REPLACEMENT DE LA POMPE À EAU DE 65500 EN 65569 POUR RENAULT CLIO

DOCUMENTATION TECHNIQUE N° 1047

Renault | Clio I 1.2L, Clio II 1.2L

Figure 2 : nouvelle pompe à eau 65569

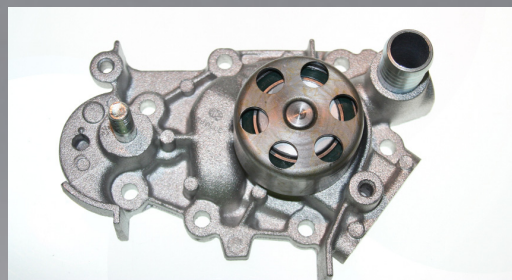
Ruville a remplacé la pompe à eau 65500 (Figure 1) par la pompe à eau 65569 (Figure 2) par analogie au remplacement effectué par le constructeur.

Veillez considérer que les stocks mixtes temporaires des deux exécutions ne sont jamais exclus durant la phase d'adoption de la nouvelle version. Les deux versions cadrent avec les exigences techniques et sont utilisables, sans nulle restriction, pour les véhicules mentionnés dans les catalogues et médias.
